ユニバース サービスキャンペーン

改善箇所説明図

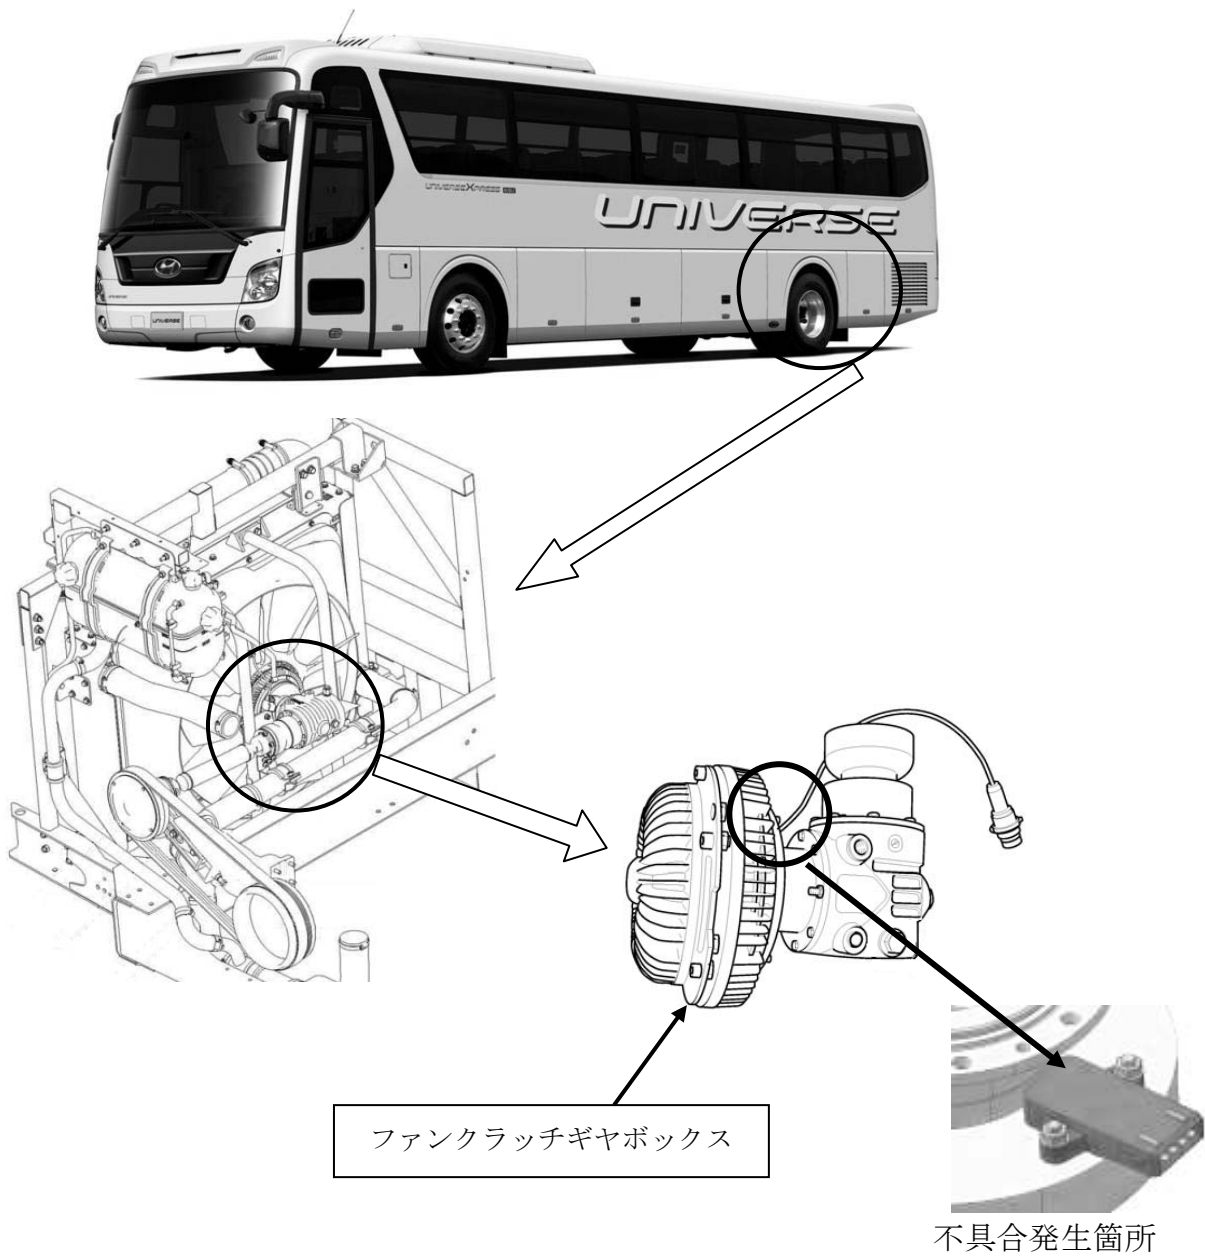
不具合発生箇所

ラジエータファンを駆動するファンラッチギヤボックスにおいて、コネクター内部のコイルの固定方法及びワイヤー保護が不適切なため、接触不良やワイヤーが断線することがある。そのため、エンジン警告灯が点灯し、ラジエータファンが高速作動することにより騒音が発生する恐れがある。

改善の内容

全車両のファンラッチギヤボックスを点検し、不具合品が装着されている場合は対策品に交換する。

識別：エンジン整備ドア内の指定個所に対策済み識別のシールを貼付する。
